Vysvětlení, změna nebo doplnění zadávací dokumentace č. 3

DODÁVKA JÍZDENKOVÝCH AUTOMATŮ A VALIDÁTORŮ

evidenční číslo zakázky ve Věstníku veřejných zakázek: **Z2021-039690**

KORDIS JMK, a.s.

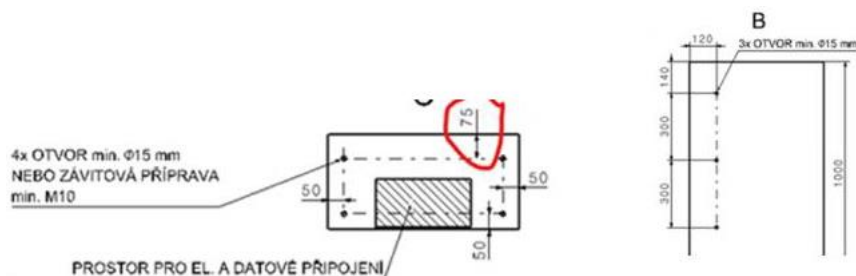
Dotaz č. 3 - Příloha č. 1 – Technická specifikace, 1 Prodejní a informační automaty

Zadavatel v Příloze 1: Rozměry automatu a jeho umístění do skříně jsou uvedeny obrázky pro zástavbu automatů

Dotaz: Můžete Zadavatel potvrdit, že uvedené otvory jsou pevně dané a určené k fixaci držáku automatu?

K obrázku B – bylo by možné přidat uchycovací otvory i do pravé části, a to z důvodu symetrického uchycení držáku automatu? Tento způsob uchycení by umožnil podstatně bezpečnější fixaci celého automatu v případě havárie vozu.

Dále prosíme o vyjasnění textu „umístění do skříně“ v názvu této přílohy? Opravdu bude automat vestavěn do nějaké další skříně? Tato skutečnost zásadním způsobem ovlivní mechanickou konstrukci držáků i automatů (mimo jiné umístění a přístup k zámkům, způsob montáže a demontáže automatu k držáku apod.). Přístup k automatu pro jeho montáž a demontáž k držáku bude jen z čelní strany bez manipulačního prostoru na bočních stranách?

Ano, rozměry jsou pevně dané a zajistí nejlepší uchycení automatu. Automat bude primárně uchycen do rámu podstavcové skříně pod automatem. Uchycení v zadní části je doplňkové, zajišťovací. Uchycení třemi šrouby je více než dostatečné. Pouze pro úplnost informací zadavatel uvádí, že zadní část automatu je uchycena do dřevěné stěny vlakové jednotky. Tazatelem navržené doplnění uchycovacích míst zasahuje do skleněné části stěny vlakové jednotky, která pro další uchycení není vhodná (viz výkres LO96402P - axonometrický pohled, který zadavatel uveřejnil na profilu zadavatele spolu s tímto vysvětlením zadávací dokumentace).

Pro odstranění pochyb zadavatel uvádí: na příslušném místě ve vozidlové skříně bude umístěna podstavcová skříň dodaná výrobcem vozidla. Na ni bude upevněn držák a na něm skříň obsahující PIA. Držák i skříň obsahující PIA je předmětem dodávky. Podstavcová skříň a držák jsou pevně přichycené k vozidlu, skříň s PIA jsou odnímatelné (jak bylo uvedeno i v odpovědi na dotaz č. 4 ve vysvětlení zadávací dokumentace č. 2).
